บทที่ 1

1.1 ความเป็นมาของโครงการ

โครงการโรงไฟฟ้าหินกอง (ต่อไปนี้จะเรียกว่า “โครงการ”) ของบริษัท หินกองเพาเวอร์ จำกัด (ต่อไปนี้จะเรียกว่า “บริษัท”) ตั้งอยู่ที่หมู่ที่ 5 ตำบลหินกอง อำเภอเมืองราชบุรี จังหวัดราชบุรี เป็นโรงไฟฟ้าพลังความร้อนร่วม ซึ่งใช้ก๊าซธรรมชาติเป็นเชื้อเพลิงหลักและในกรณีฉุกเฉินใช้น้ำมันดีเซลเป็นเชื้อเพลิงเสริม มีกำลังการผลิตติดตั้งสูงสุด (Installed Capacity) 1,540 เมกะวัตต์ กำลังผลิตไฟฟ้าสูงสุด (Gross capacity) 1,520 เมกะวัตต์ และกำลังผลิตสุทธิ (Net capacity) 1,400 เมกะวัตต์ ซึ่งเป็นปริมาณไฟฟ้าที่จ่ายเข้าระบบโครงข่ายของการไฟฟ้าฝ่ายผลิตแห่งประเทศไทย (กฟผ.) ตามสัญญาซื้อขายไฟฟ้า โดยบริษัทฯ ได้นำเสนอรายงานการประเมินผลกระทบสิ่งแวดล้อมโครงการโรงไฟฟ้าหินกองต่อสำนักงานนโยบายและแผนทรัพยากรธรรมชาติและสิ่งแวดล้อม (สผ.) และได้รับการพิจารณาเห็นชอบจากคณะกรรมการผู้ชำนาญการพิจารณารายงานการวิเคราะห์ผลกระทบสิ่งแวดล้อม ตามหนังสือเลขที่ ทส 1010.7/9896 ลงวันที่ 29 กรกฎาคม พ.ศ. 2563 แสดงดังภาคผนวก 1-1 และต่อมาโครงการได้ขอปรับปรุงแผนปฏิบัติการด้านสังคม เศรษฐกิจ และการมีส่วนร่วมของประชาชน ในมาตรการป้องกันและแก้ไขผลกระทบสิ่งแวดล้อม และมาตรการติดตามตรวจสอบผลกระทบสิ่งแวดล้อมในส่วนขององค์ประกอบของคณะผู้ตรวจการสิ่งแวดล้อมในระยะดำเนินการ โดยเสนอต่อสผ. และคณะกรรมการผู้ชำนาญการฯ มีมติให้ความเห็น

รูปที่ 2.6.1-2 ผังแสดงตำแหน่งระบบป้องกันอัคคีภัย ภายหลังการเปลี่ยนแปลงฯ

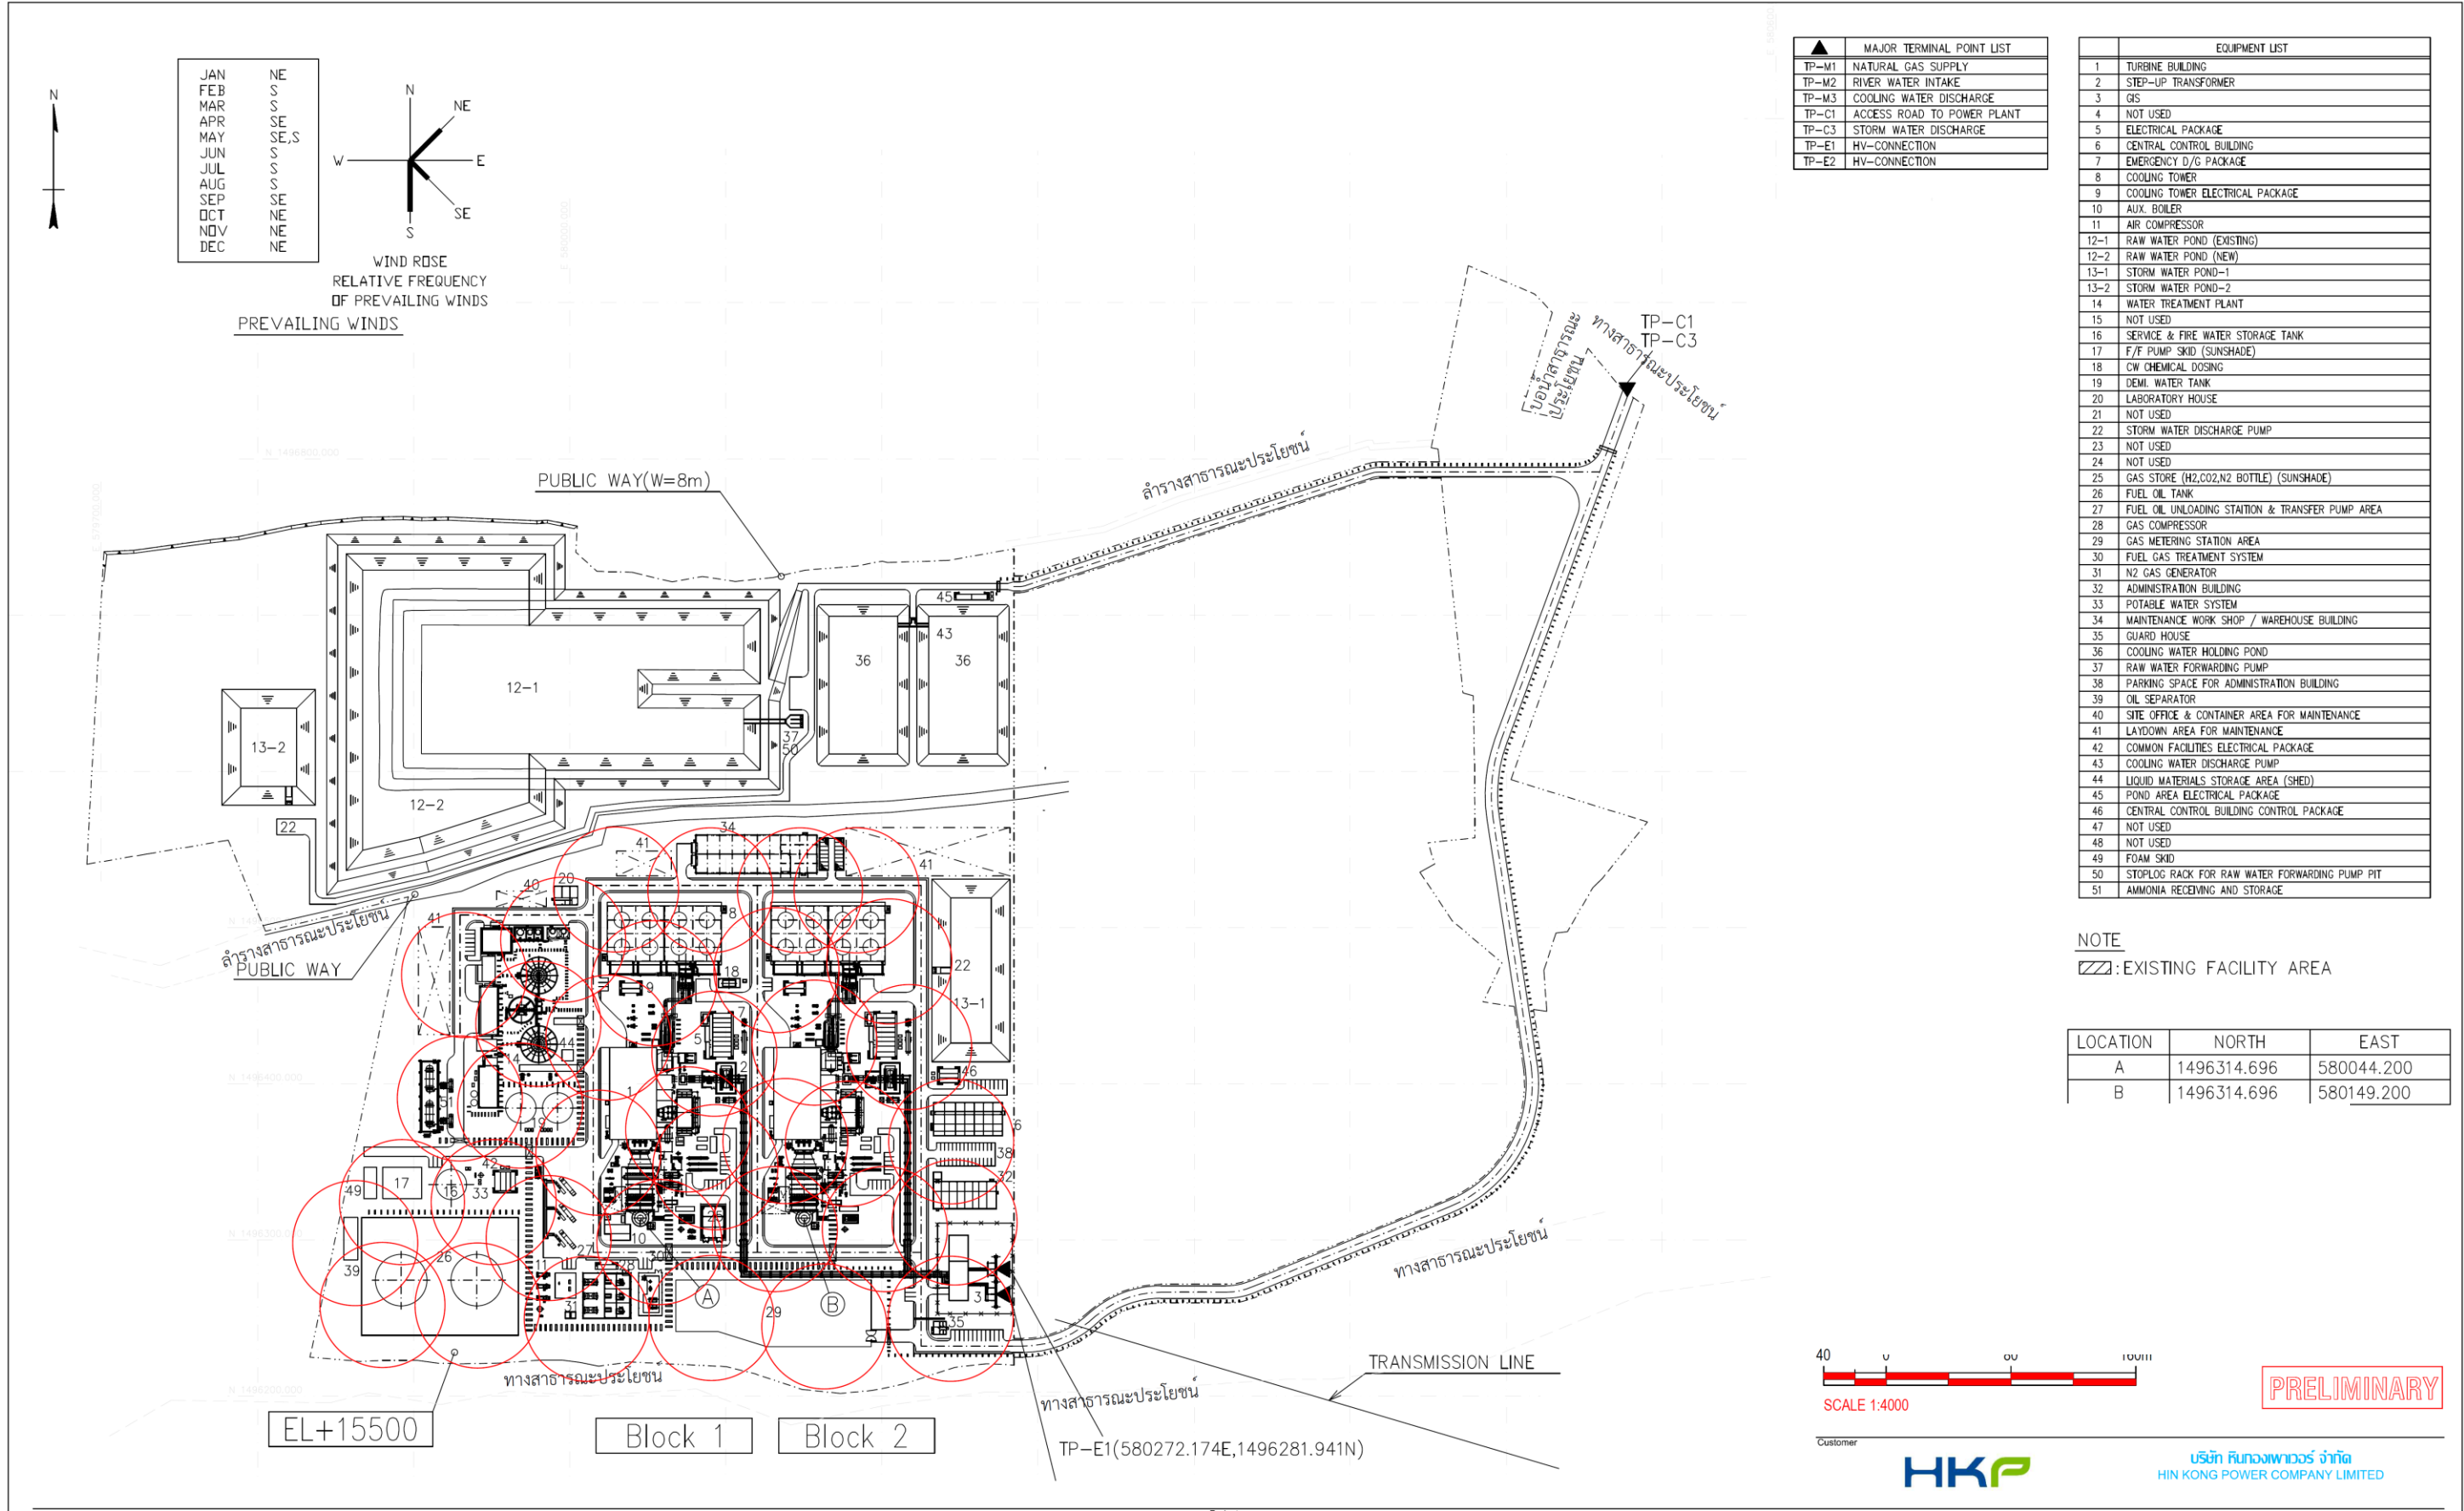
- <u>Block Electrical Package</u>			
- ตัวตรวจจับควัน (Smoke Detector)	- 2 ชุด/หน่วยผลิต	- 31 ชุด/หน่วยผลิต	- เปลี่ยนแปลง
- ตู้จ่ายน้ำดับเพลิงในอาคาร (Fire Hose Cabinet)	- 2 ชุด/ชั้น	- ยกเลิก	- ยกเลิก เพื่อความปลอดภัยของระบบไฟฟ้า

- <u>ตู้จ่ายน้ำดับเพลิงในอาคาร (Fire Hose Cabinet)</u>	- 1	ชุด/ห้อง	- ยกเลิก		- ยกเลิก เพื่อความปลอดภัยของระบบไฟฟ้า
ระบบปรับปรุงคุณภาพน้ำ (Water Treatment Control House)
